**ДИРЕКТИВА 2006/27/ЕО НА КОМИСИЯТА**  
от 3 март 2006 година

**за изменение с цел адаптиране към техническия прогрес на Директиви 93/14/ЕИО на Съвета относно спирачните системи на дву- и триколесни моторни превозни средства и 93/34/ЕИО относно регламентираните обозначения на дву- и триколесните моторни превозни средства и на Директиви 95/1/ЕО на Европейския парламент и на Съвета относно максималната проектна скорост, максималния момент на въртене и максималната нетна мощност на двигателя на дву- или триколесни моторни превозни средства и 97/24/ЕО относно някои компоненти и характеристики на дву- и триколесни моторни превозни средства**

Фигура 1

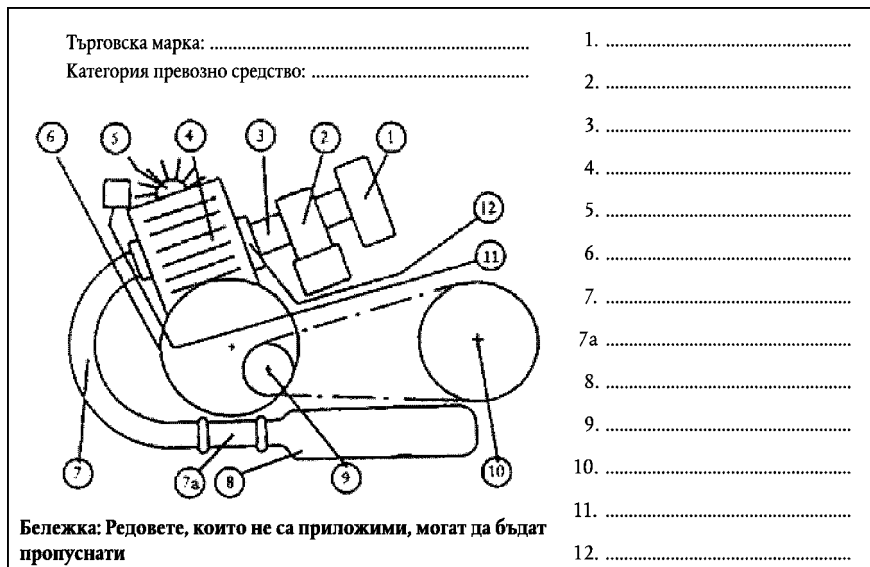
5. Фигура 1 от приложението към глава 7 се заменя със следната фигура:
